高浜発電所 3、4 号機 (MOX 炉心) の取替炉心の安全性評価への CASMO4/SIMULATE3 コードの使用について

令和 3 年 3 月 12 日
原子力規制庁
実用炉監視部門

図 1 燃料集合体出力分布誤差(臨界実験解析)

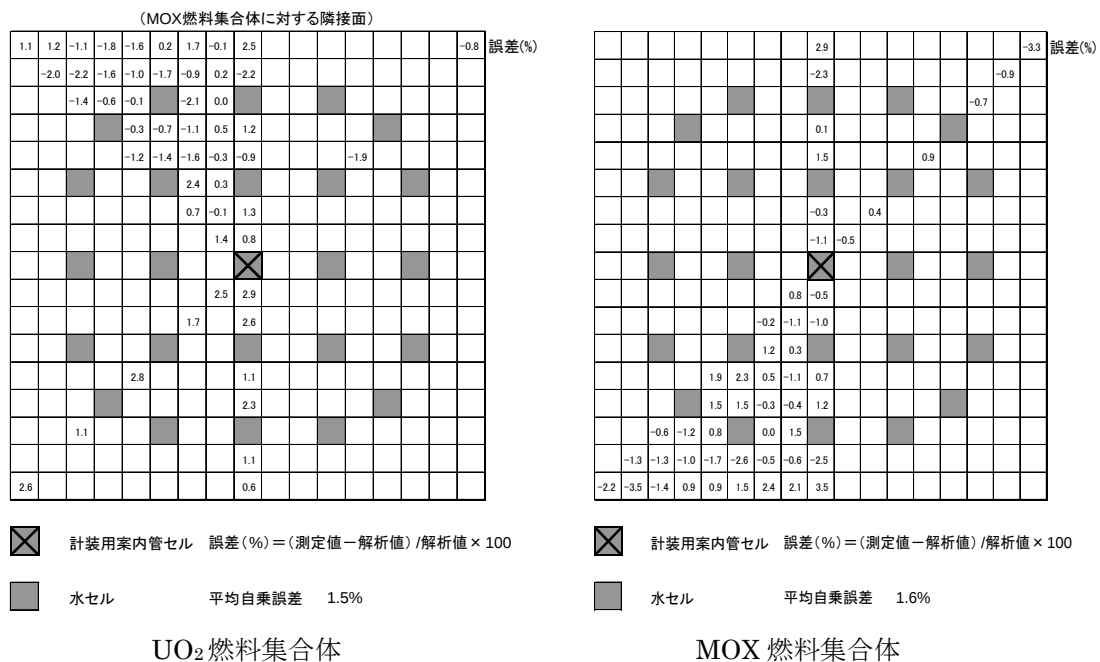
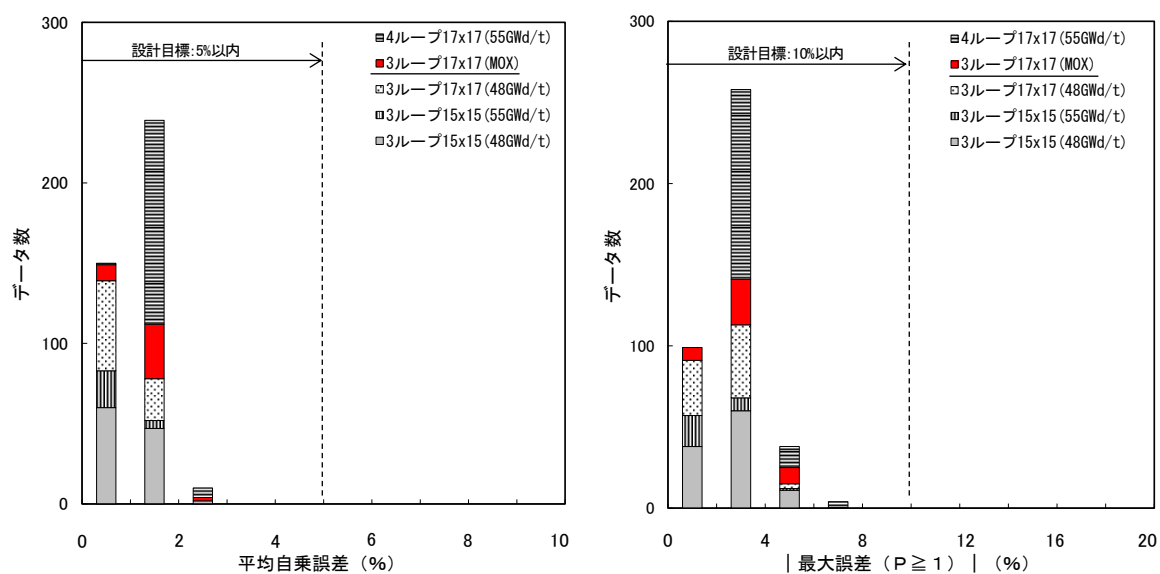
MOX 燃料棒を使用した臨界実験解析を行った結果、図 1 に示すとおり、燃料棒単位の集合体内出力分布の平均自乗誤差 (測定値と解析値のばらつき) は、 UO_2 燃料集合体と同程度である。

図 2-1 径方向出力分布誤差のヒストグラム

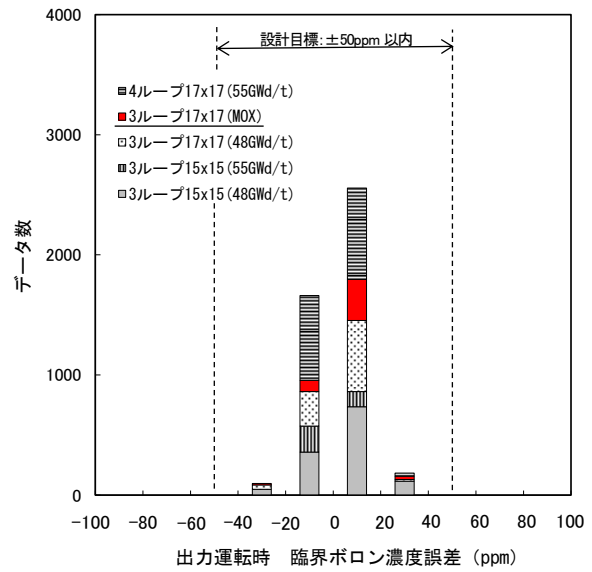
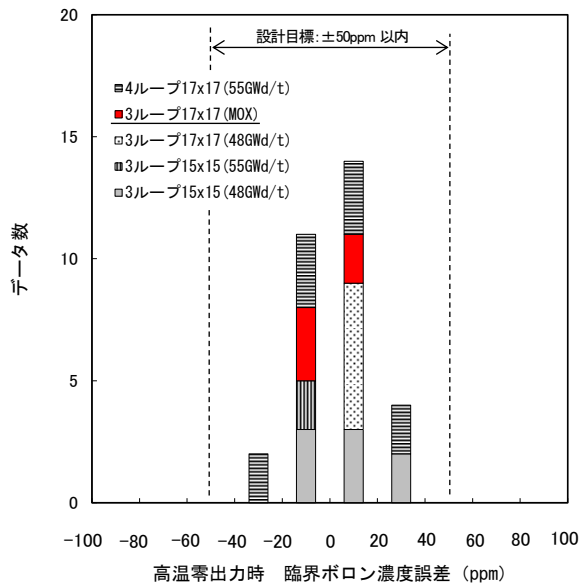
関西電力 PWR プラントを対象に、以下の核特性パラメータについて実機測定値と解析値を比較した結果、図 2-1～図 2-5 に示すとおり UO_2 炉心と同様、全て設計目標を満足しており、測定値と解析値の一致は良好である。

- ・ 径方向出力分布 図 2-1
- ・ 臨界ボロン濃度 図 2-2

図 2-2 臨界ボロン濃度誤差のヒストグラム

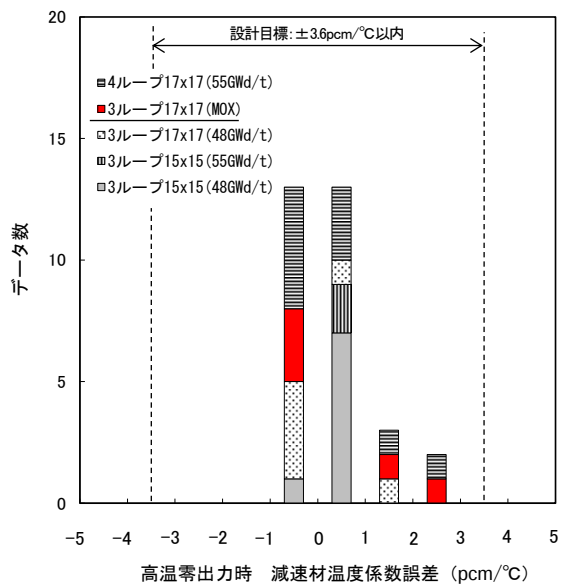
- ・ 臨界ボロン濃度 図 2-2
- ・ 減速材温度係数 図 2-3
- ・ 制御棒価値 図 2-4
